SERVICE INFO – INA 0099

Изменение состава упаковки для 532 0020 10

532 0020 10

Рисунок 1: 532 0020 10 - ролик INA с крепежным болтом

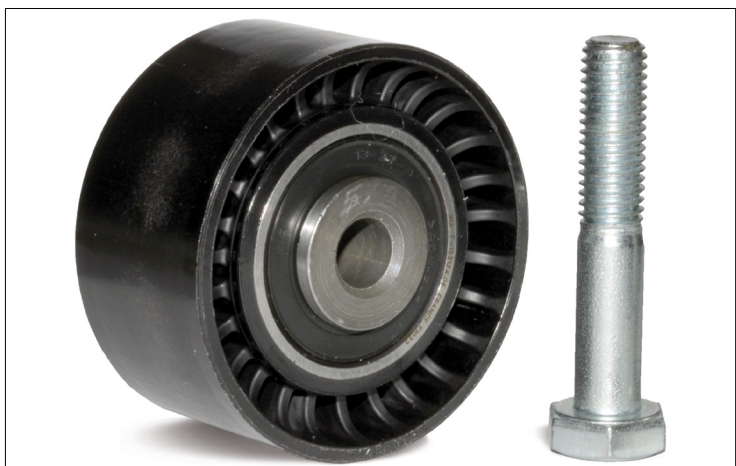
Наполнение комплекта 532 0020 10 было оптимизировано. Благодаря конструкции направляющего ролика, болт M10X55 может быть использован на всех указанных автомобилях. Соответственно, болт M10X55 и шайба более не требуются. Упаковка содержит направляющий ролик (рис.1, слева) и болт M10X55 (рис.1, справа).

Как описано в брошюре INA 0070, на вышеуказанные автомобили может также устанавливаться металлический ролик. Пластиковый ролик заменяет его полностью.

■ Пластиковый ролик соответствует всем требованиям и отличается только материалом исполнения.
